# 玄海原子力発電所における乾式貯蔵施設の設置に係る確認結果について

令和 4 年 3 月  
原子力安全対策課

図-7 審査結果(地盤の支持) <原子力規制庁> ※2

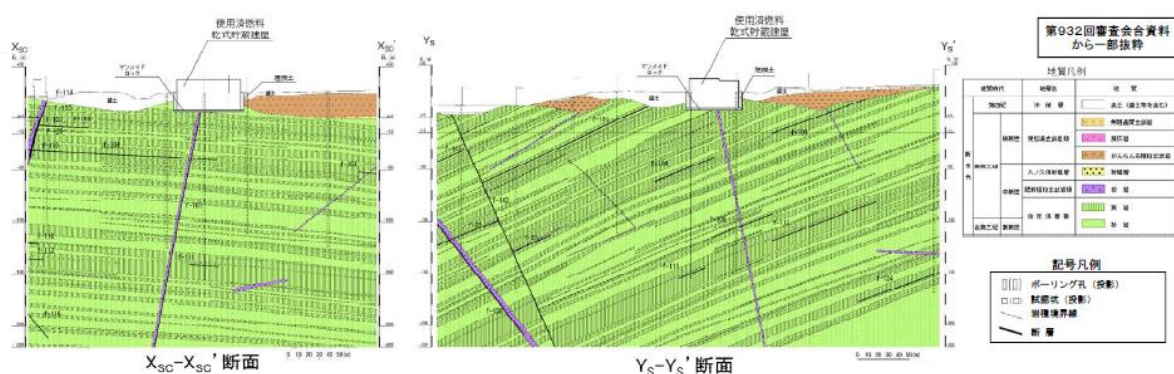
2. 地盤の支持については、解釈別記4第3条は、兼用キャスク貯蔵施設について、自重その他の貯蔵時に想定される荷重に加え、耐震重要度分類のCクラスに適用される静的地震力(兼用キャスクにあつては、基準地震動による地震力を含む。)が作用した場合においても、接地圧に対する十分な支持力を有する地盤に設けなければならないこと、さらに、兼用キャスクについては、基準地震動による地震力が作用することによって弱面上のずれ等が発生しないことを含め、基準地震動による地震力に対する支持性能が確保されていることを確認することを要求している。

九州電力は、使用済燃料乾式貯蔵施設の設計方針及び兼用キャスクを固定する使用済燃料乾式貯蔵建屋基礎に対する動的解析の内容を以下のとおりとしている。

- (1) 使用済燃料乾式貯蔵施設については、耐震重要度分類のCクラスに適用される静的地震力(兼用キャスクにあつては、基準地震動による地震力を含む。)が作用した場合においても、接地圧に対する十分な支持力を有する地盤に設置する。
- (2) 使用済燃料乾式貯蔵施設のうち、兼用キャスクを固定する使用済燃料乾式貯蔵建屋基礎を対象に、基礎地盤の支持力、基礎地盤のすべり及び基礎底面の傾斜に対する安全性を評価した。
- (3) 基準地震動による地震力を作用させた動的解析は、兼用キャスクを固定する使用済燃料乾式貯蔵建屋基礎周辺の地形及び地質・地質構造を考慮し、当該建屋基礎の設置位置付近に認められる連続性を有し、分布の割合が多い「佐世保層群の層理に沿う断層」の傾斜方向及びそれに直交する方向とし、当該建屋基礎を通る2断面を解析対象断面として選定し、二次元有限要素法により行った。
- (4) 動的解析に用いる地盤パラメータについては、各種の調査結果を基に設定した。解析に当たっては、せん断強度のばらつき、地下水位及び入力地震動の位相の反転についても考慮した。
- (5) 動的解析の結果は以下のとおり。
  - ・ 兼用キャスクを固定する使用済燃料乾式貯蔵建屋基礎底面における地震時最大接地圧は、当該建屋基礎地盤の大部分を占める⑩級以上の岩盤の極限支持力(13.7N/mm<sup>2</sup>以上)を下回る。
  - ・ 兼用キャスクを固定する使用済燃料乾式貯蔵建屋基礎地盤の最小すべり安全率は、評価基準値の1.5を上回る。
  - ・ 兼用キャスクを固定する使用済燃料乾式貯蔵建屋基礎底面の最大傾斜は、評価基準値の目安である1/2,000を下回る。

原子力規制委員会は、兼用キャスクを設置する地盤の支持については、以下のことから、解釈別記 4 第 3 条の規定に適合していること並びに地盤ガイド及び兼用キャスクガイドを踏まえていることを確認している。

- ・ 使用済燃料乾式貯蔵施設について、耐震重要度分類の C クラスに適用される静的地震力(兼用キャスクにあっては、基準地震動による地震力を含む。)が作用した場合においても、接地圧に対する十分な支持力を有する地盤に設置することとしていること。
- ・ 兼用キャスクを固定する使用済燃料乾式貯蔵建屋基礎について、九州電力が実施した解析対象断面の選定、動的解析の手法、地盤パラメータの設定方法等が適切であり、基準地震動を用いた評価を行った結果、評価基準値又は評価基準値の目安を満足していること。

図-9 審査結果(耐震設計方針)＜原子力規制庁＞※2

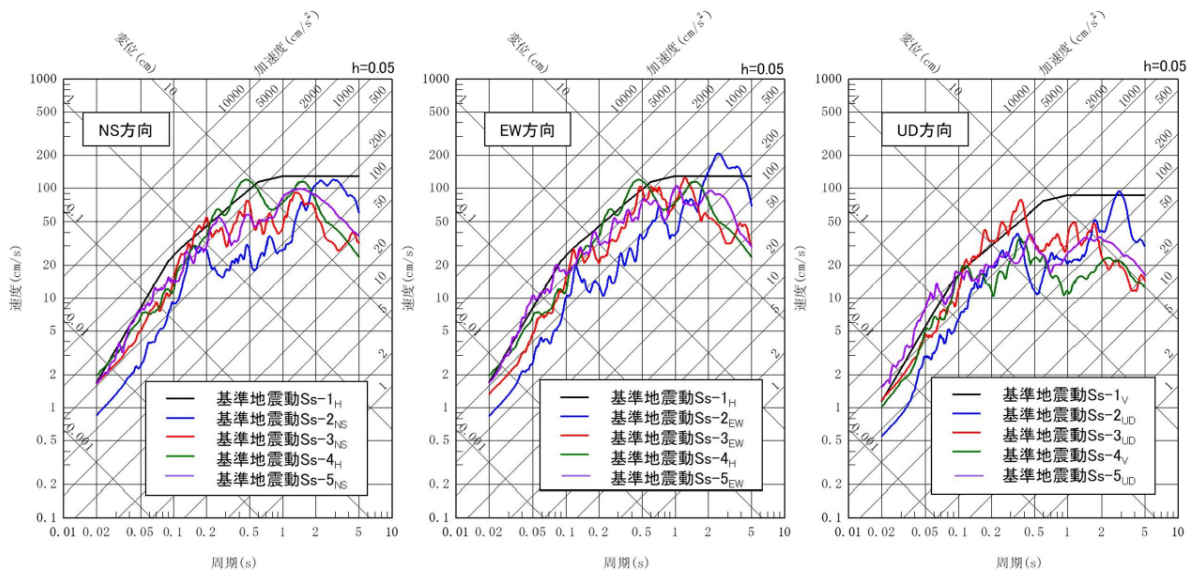
周辺施設である使用済燃料乾式貯蔵建屋上部構造物、貯蔵架台、基礎ボルト、使用済燃料乾式貯蔵建屋基礎、使用済燃料乾式貯蔵建屋天井クレーン、使用済燃料乾式貯蔵容器搬送台車、使用済燃料乾式貯蔵容器蓋間圧力計、使用済燃料乾式貯蔵容器表面温度計、使用済燃料乾式貯蔵建屋内雰囲気温度計等は、一般産業施設又は公共施設と同等の安全性が要求される施設とし、耐震重要度分類のCクラスに適用される静的地震力に対しておおむね弾性状態にとどまる範囲で耐えられるように設計する。

周辺施設のうち、貯蔵架台、基礎ボルト及び使用済燃料乾式貯蔵建屋基礎については、支持性能を期待することから(以下これらを総称して「支持性能を期待する周辺施設」という。)、基準地震動による地震力に対して施設の機能を維持する設計とする。また、周辺施設のうち使用済燃料乾式貯蔵建屋上部構造物については、兼用キャスクへ波及的影響を与えないよう、基準地震動による地震力に対して損壊しないように設計する。

原子力規制委員会は、九州電力の上記方針を確認し、これらの方針が解釈別記4第4条の規定に適合していること及び兼用キャスクガイドを踏まえていることを確認している。

図-12 審査結果(竜巻に対する設計方針)＜原子力規制庁＞※2

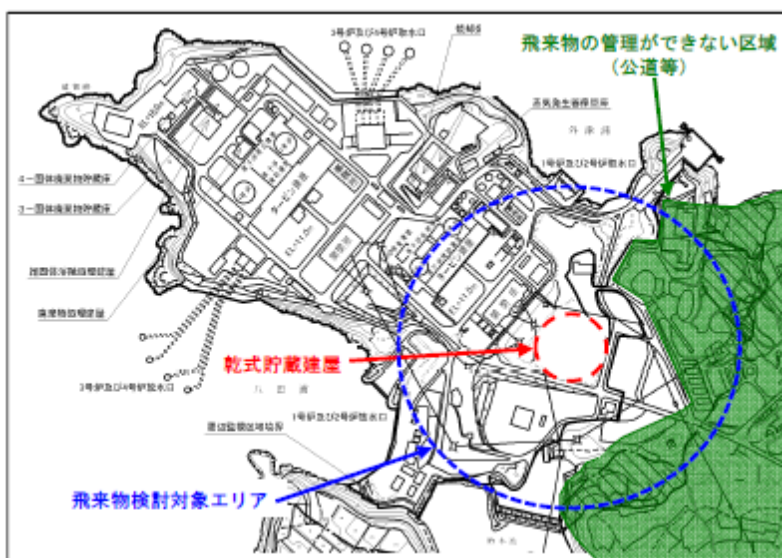
九州電力は、新たに設置する兼用キャスクを竜巻防護施設として抽出し、また、使用済燃料乾式貯蔵建屋について、竜巻防護施設を内包する施設として抽出するとしている。同条第4項の規定により、兼用キャスクに対する設計竜巻の最大風速は、兼用キャスク告示に定める 100m/s とするとしている。使用済燃

料乾式貯蔵施設への設計飛来物については、発電所敷地内外からの飛来物を考慮し、大型車両を設定するとしている。

また、九州電力は、使用済燃料乾式貯蔵建屋について、設計竜巻による荷重とその他の荷重とを適切に組み合わせた荷重に対し、構造骨組の構造健全性が維持されるとともに、屋根、壁の破損により竜巻防護施設である兼用キャスクの安全機能が損なわれない設計とするとしている。また、設計飛来物の衝突時においても、貫通及び裏面剥離の発生により当該建屋内の兼用キャスクの安全機能が損なわれない設計とするとしている。

使用済燃料乾式貯蔵建屋取扱エリアにて取扱中の兼用キャスクについては、設計飛来物の衝突に対して開口部建具に貫通が発生することを想定し、兼用キャスクを設計飛来物の影響を受けない位置へ移動する運用とすることで兼用キャスクの安全機能が損なわれない設計とするとしている。

原子力規制委員会は、九州電力の上記方針を確認し、これらの方針が竜巻ガイドを踏まえたものであり、想定される竜巻が発生した場合においても兼用キャスクの安全機能が損なわれない設計とすることを確認している。

図-15 審査結果(臨界防止)＜原子力規制庁＞※2

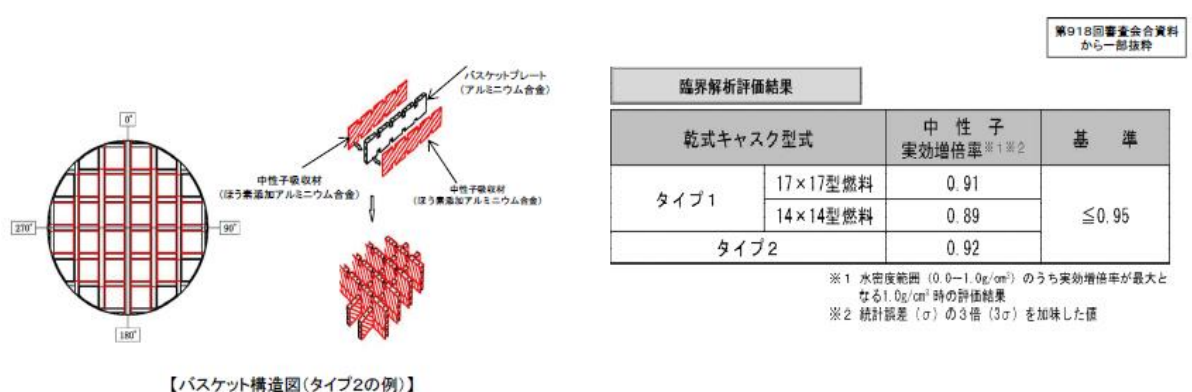
九州電力は、兼用キャスクのバスケットにより適切な燃料集合体間隔を保持し、燃料集合体が相互に接近しないようにするとともに、兼用キャスク内の燃料位置等について想定される最も厳しい状態を仮定しても実効増倍率が 0.95 以下となるように設計するとしている。

九州電力は、兼用キャスクの配置及び相互の中性子干渉を考慮し、技術的に想定されるいかなる場合でも、実効増倍率が 0.95 以下となるように設計する

九州電力は、上記(1)及び(3)の実効増倍率の評価において、兼用キャスクの配置及び相互の中性子干渉、バスケットの形状、バスケット内の使用済燃料の配置、中性子吸収材の製造公差及び中性子吸収に伴う原子個数密度の減少、減速材(水)の影響、燃焼度クレジットを含め、未臨界性に有意な影響を与える因子を考慮した評価を行っている。また、使用済燃料を兼用キャスクに収納するに当たっては、臨界評価で考慮した因子についての条件又は範囲を逸脱しないことを確認するとしている。

原子力規制委員会は、九州電力の実効増倍率の評価を確認した結果、使用済燃料を収納した条件で技術的に想定されるいかなる場合でも、臨界を防止する設計であることを確認している。

原子力規制委員会は、使用済燃料乾式貯蔵施設内における兼用キャスクの配置や相互の中性子干渉を考慮し、技術的に想定されるいかなる場合でも臨界を防止する設計方針であることを確認している。

原子力規制委員会は、九州電力の臨界評価において、兼用キャスクの配置・形状、中性子吸収材の効果、減速材(水)の影響及び燃焼度クレジットを含め、未臨界性に有意に影響を与える因子が考慮されていること、収納するに当たっては臨界評価で考慮した因子について条件又は範囲を逸脱しないよう必要な措置が講じられることを確認している。

以上のとおり、原子力規制委員会は、九州電力の臨界防止に係る設計方針が、臨界に達するおそれがないものであることを確認している。

図-22 審査結果(敷地境界での線量評価)＜原子力規制庁＞※2

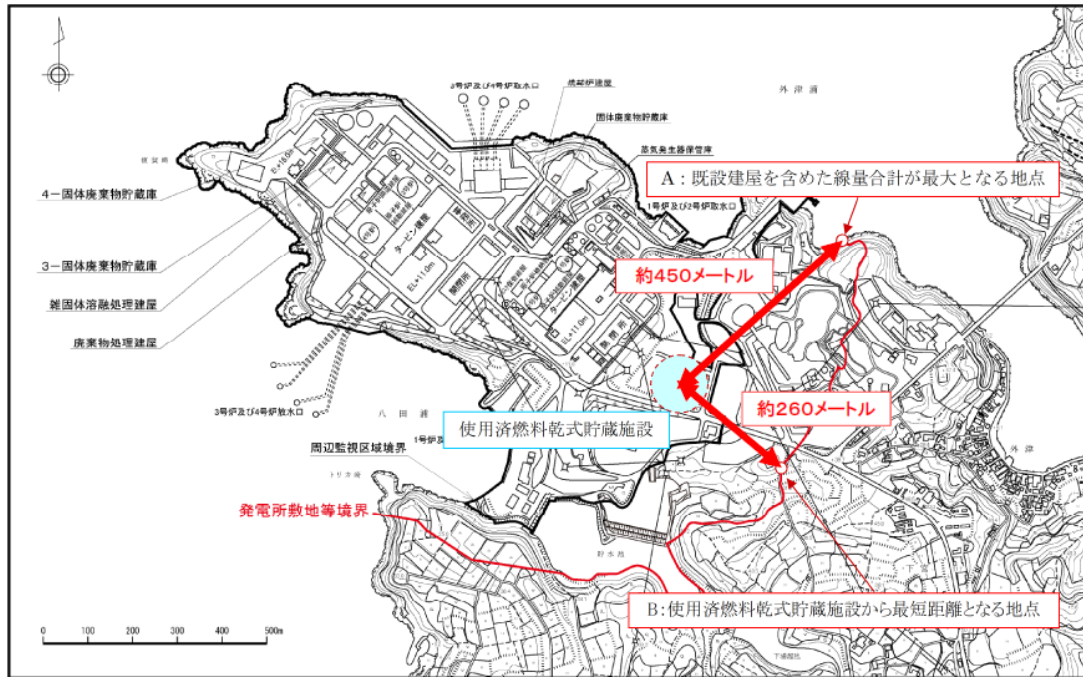
九州電力は、通常運転時において、発電用原子炉施設からの直接線及びスカイシャイン線による敷地周辺の空間線量率が、十分に低減(発電所内の使用済燃料乾式貯蔵施設を除く他の施設からのガンマ線と使用済燃料乾式貯蔵施設からの中性子及びガンマ線とを合算し、実効線量で1年間当たり $50\mu\text{Sv}$ 以下となるように)できる設計とするとしている。

原子力規制委員会は、九州電力の上記方針を確認し、設置許可基準規則に適合するものと判断している。
